## 仕様変更のご案内

### LETD形LED球

LETD形LED球 黄色（Y）の仕様変更についてご案内いたします。

<LETD形LED球搭載製品>

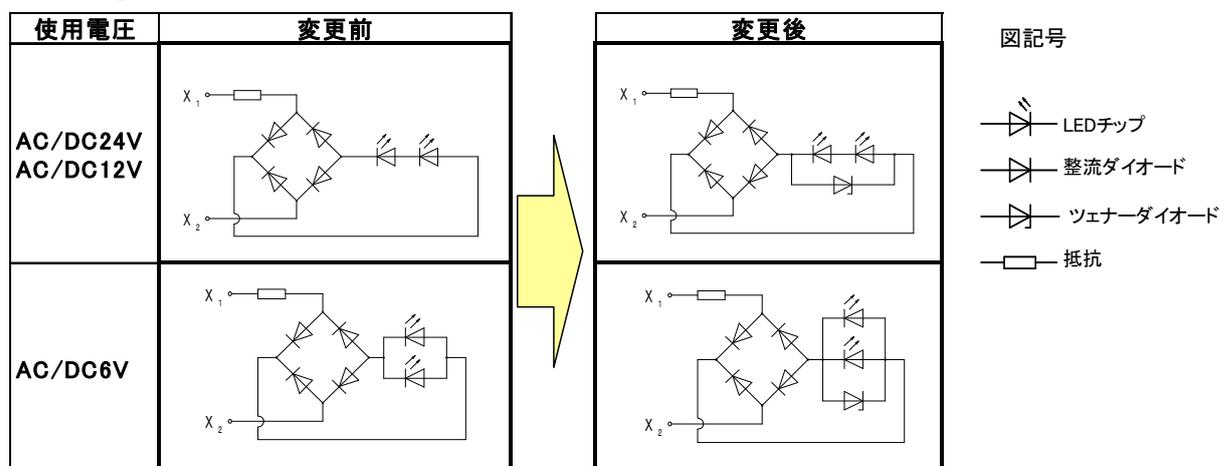
- 従来使用していたLED素子が生産中止のため、LED素子の変更を行います。
- 輝度にほとんど差異ありませんが、LED素子のばらつきにより若干アンバーが強い色調になるものも発生します。
- 内部回路を変更いたします。

その他、電氣的仕様や外形などの変更はありません。
